Modernisierung Doppelgrundschulstandort  
Neubau Mehrzweckgebäude  
Löbauer Straße 46 / Volksgartenstraße 16  
04347 Leipzig

## 5 - Ausführungsplanung

Blattnr.:	A-5.10
-----------	--------

## 2. OG

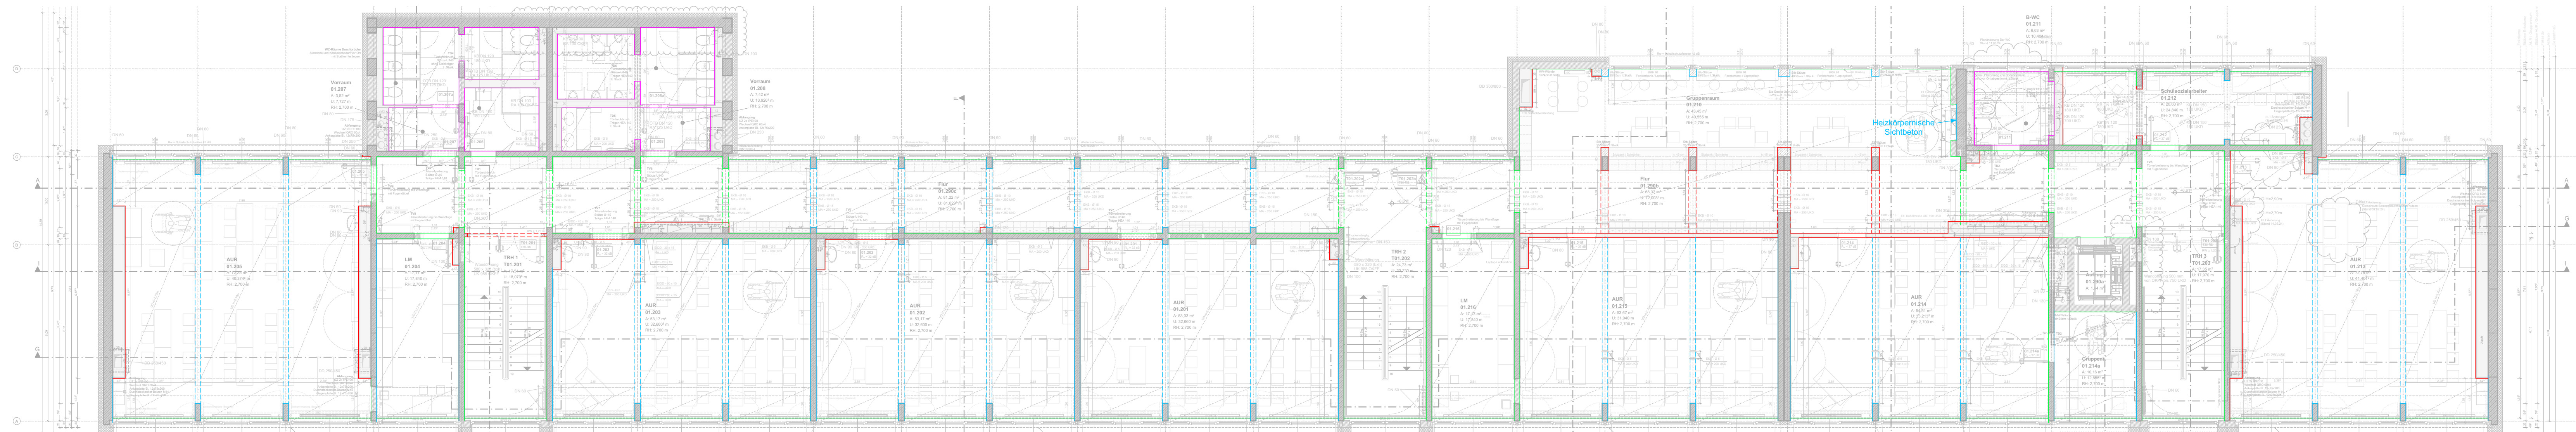
A	Heizkörpermische im Anbau sichtbar lassen	26.09.2024	
Index:	Art der Änderung	Datum	Name
